POWIATOWY ZESPÓŁ PLACÓWEK SZKOLNO-WYCHOWAWCZYCH W HRUBIESZOWIE  
ul. Zamojska 16A, 22-500 Hrubieszów, woj. lubelskie  
NIP: 919 – 18 – 12 – 155, REGON: 060660913

PZPSW.III.271.1.2022

### Wyjaśnienie nr 1 do Specyfikacji Warunków Zamówienia (SWZ)

Przykładowy schemat połączenia:

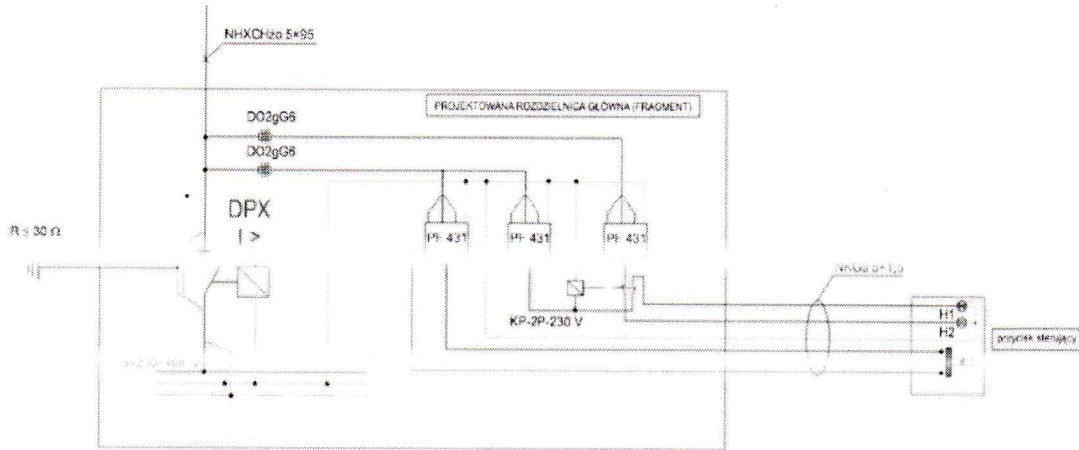
- 4) proszę o udostępnienie schematu podłączenia przycisku przeciwpożarowego wyłącznika prądu.

Jako główny istniejący wyłącznik przeciwpożarowy przedmiotowego budynku zastosowano wyłącznik główny z wyzwalaczem wzrostowym umieszczony wewnątrz rozdzielni głównej, do którego podłączone są przyciski PWP za pomocą przewodów ogniodpornych HDGs(żo) FE180/PH90 5x1 mm<sup>2</sup> celem sygnalizacji stanu wyłącznika, umieszczone na zewnątrz budynku. Wyłącznik przeciwpożarowy odcina zasilanie wszystkich odbiorników za wyjątkiem urządzeń dedykowanych zasilanych sprzed wyłącznika PPOŻ. Lokalizacja przycisków – przy drzwiach wejściowych do budynku. Nad przyciskami oraz wyłącznikiem umieścić typową tabliczkę informacyjną z napisem: „Przeciwpożarowy wyłącznik prądu”.
